**KISSANMAA, KALEVA, UUSIKYLÄ, Hakametsän urheilualueen uudistaminen, Asemakaava nro 8792**

Diaarinumero: TRE: 5198/10.02.01/2019

## **PALAUTE- JA VASTINERAPORTTI**

**Asemakaavan ehdotusaineistosta  
nähtävilläoloaikana 9.11.–11.12.2023  
saadut muistutukset (84) ja  
viranomaislausunnot (2)  
sekä kansalaisadressi**

# Liikenteen lisääntyminen asuntokaduilla

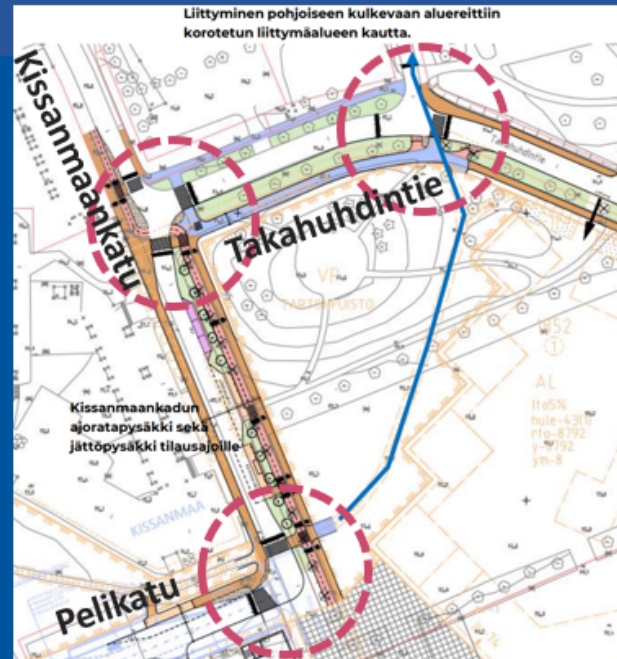
Muistutuksissa pidettiin liikennemäärien kasvua uhkana kapeilla lähikaduilla, erityisesti Takahuhdintiellä ja Uudenkylänkadulla. Suurimpana ongelmana nähtiin asuinkorttelin 1852 pysäköintipaikat, joihin ajo on esitetty Takahuhdintieltä.

Korttelin 1852 ajoyhteyden sijoittamista Takahuhdintielle on suunnitelmissa perusteltu Pelikadun ruuhkautumisen välttämiseksi. Tätä pidettiin muistutuksissa heikkona perusteluna, koska reitti korttelista 1852 Hervannan valtavyölle kulkee joka tapauksessa Pelikadun kautta.

Alueen pysäköintipaikkojen määrät ja sijainnit. Kaavamääräysten mukaan asuinkorttelista 1852 saa sijoittaa pysäköintipaikkoja myös pysäköintilaitoksiin hybridikorttelissa 1853 ja jäähallikorttelissa 875. Tämä voi osaltaan pienentää korttelin 1852 alueelle rakennettavien pysäköintipaikkojen määrää ja kortteliin suuntautuvaa liikennettä Takahuhdintiellä.

Asemakaavaan liittyvässä liikennesuunnitelmassa on esitetty korotetut suojatiealueet kuvaan merkityissä risteyksissä. Tämän avulla on tarkoitus vähentää reitin houkuttelevuutta läpiajoon ja alentaa tilannenopeuksia.

Ajoyhteyden sijainti Takahuhdintiellä mahdollistaa kuitenkin sen, että ruuhkatilanteissa korttelista 1852 lähtevillä tai sinne saapuvilla on Pelikadun ohella valittavissaan myös muita reittivaihtoehtoja.

# Liikennemäärätiedot

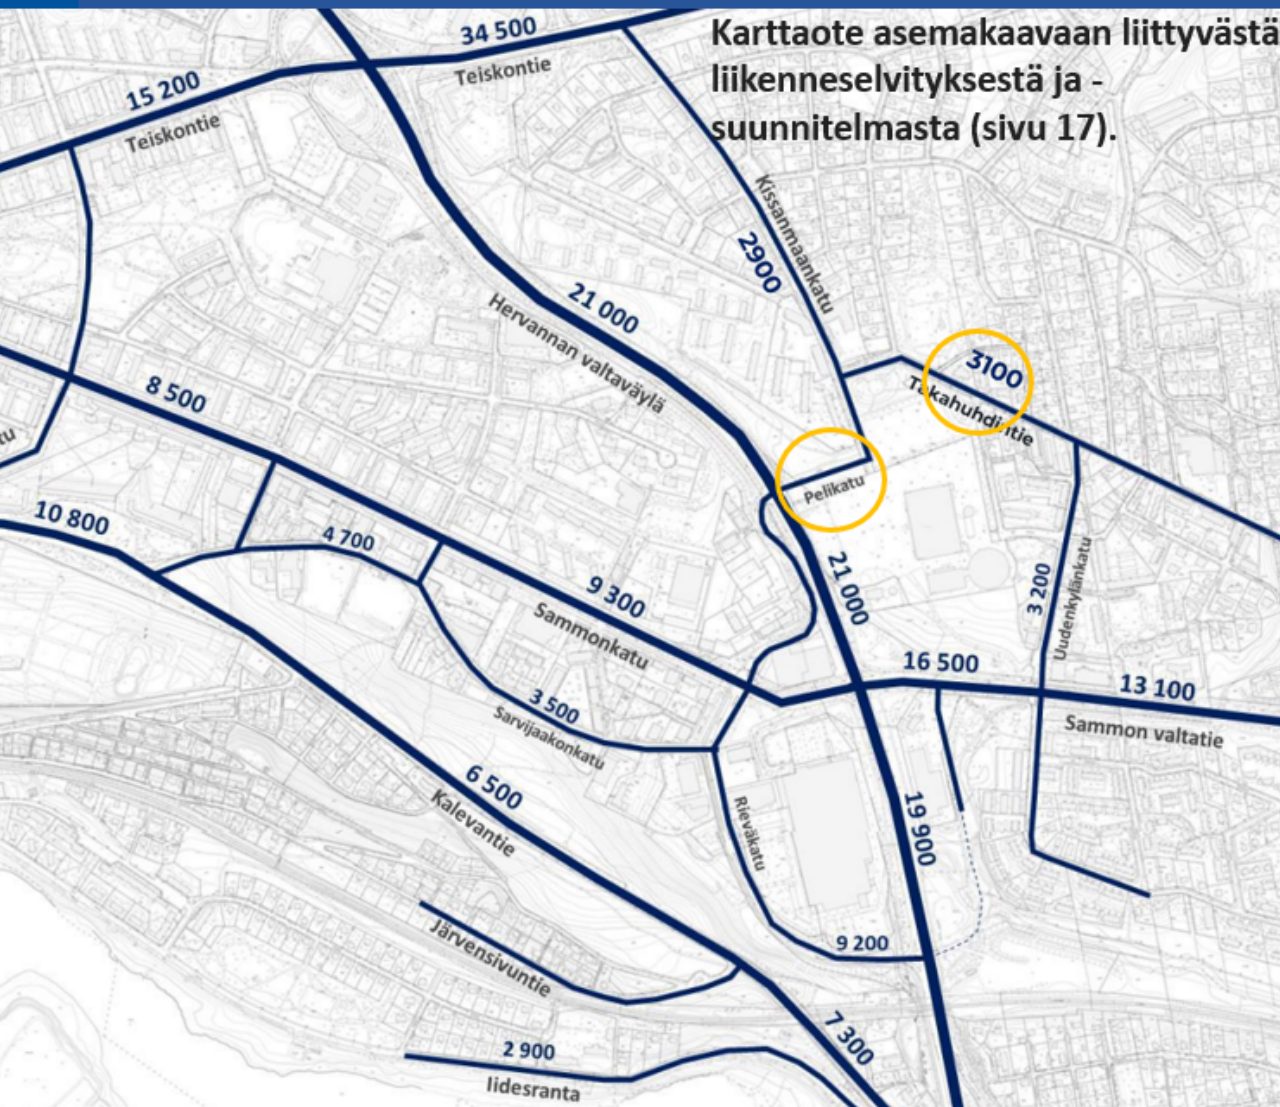
Useammassa muistutuksessa tuotiin esiin, että liikenneselvityksessä esitetty nykytilanteen keskimääräinen vuorokausiliikenne KVL 3100 ajoneuvoa/vrk Takahuhdintiellä vaikuttaa virheelliseltä. Myös Pelikadulta oli havaittu puuttuva liikennemäärä.

Kaupungilla olevat mittaustiedot kohteista on tarkistettu. Viimeisimmät mittaukset on tehty 17.3.2022 ja tulokset esittävät keskimääräisen arkivuorokausiliikenteen KAVL, joka on keskimäärin noin 7% suurempi kuin edellä mainittu KVL.

Pelikadulla keskimääräinen arkivuorokausiliikenne on mittausajankohtana ollut 3048 ajoneuvoa ja Takahuhdintiellä 3089 ajoneuvoa.

Takahuhdintiellä liikenneselvityksessä käytetty lukuarvo on asiantuntija-arvion mukaan riittävän tarkka kyseiseen käyttötarkoitukseen.

Alueella on kuluvan kesän aikana tarkoitus parantaa Takahuhdintien ja Jousikadun risteuksen turvallisuutta. Seuraavat liikennemäärien mittaukset tehdään muutostyön valmistuttua. Tällöin saadaan päivitettyä tietoa myös Pelikadun ja Takahuhdintien liikenteestä.

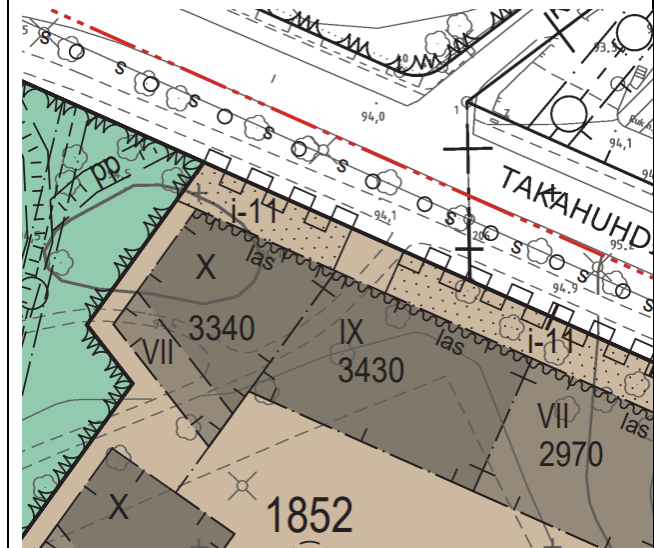
Liikennesuunnitelmaa on päivitetty vain osaksi

5.2 Pysäköinti- kuvassa ei ole lainkaan piirretty sisäänajoa parkkihalliin
